CHAUFFERIE DES CEZEAUX RESEAU SAINT-JACQUES +

COMPLÉMENTS DREAL Dossier d'Enregistrement ICPE

Suite à une première lecture du dossier initial déposé en version électronique en juin 2022, l'inspection des installations classées a sollicité des compléments sur les performances attendues des équipements de combustion et notamment de justifier :

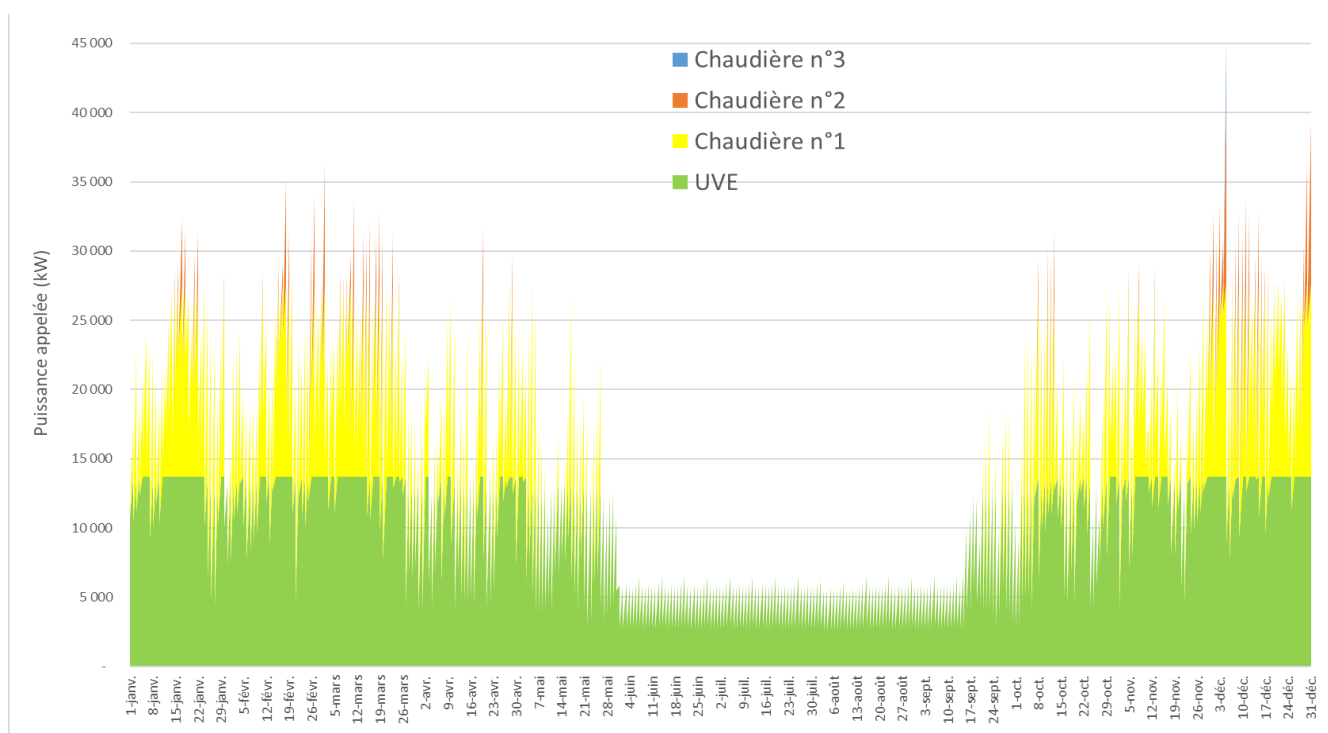
- que les performances en termes de rejets atmosphériques avec les matériels prévus sont comparables à celles atteignables avec application des MTD ;
- de la mise en œuvre d'économiseurs sur seulement 2 des 3 chaudières nouvellement installées ;
- les possibilités de réduction des rejets en NOx en cas de pic de pollution.

Il est prévu la mise en place d'économiseurs sur seulement 2 des 3 chaudières de 14 MW nouvellement installées. Ces matériels, installés sur la sortie des fumées des générateurs, permettent de préchauffer l'eau de retour du réseau de chaleur. Ainsi, ils permettent d'augmenter les rendements de production des chaudières équipées de 3 à 5%.

Il a été décidé d'installer ces équipements sur seulement 2 générateurs, compte-tenu des appels de puissances envisagés sur le réseau :

Sur le graphique ci-dessus, il est constaté que la chaleur sera majoritairement produite grâce à la récupération de chaleur depuis l'Unité de Valorisation Energétique (UVE) et la production d'une des trois chaudières de 14 MW.

En situation normale, les deux autres chaudières de 14 MW sont simplement utilisées lors des pics de froids ou lors des relances (le matin par exemple).

La mise en place de trois chaudières de 14 MW est justifiée afin de pouvoir secourir la part de puissance fournie par l'UVE en cas d'indisponibilité.

Ainsi, la mise en œuvre d'un économiseur sur chacune des 3 nouvelles chaudières n'est pas justifiée techniquement et économiquement.
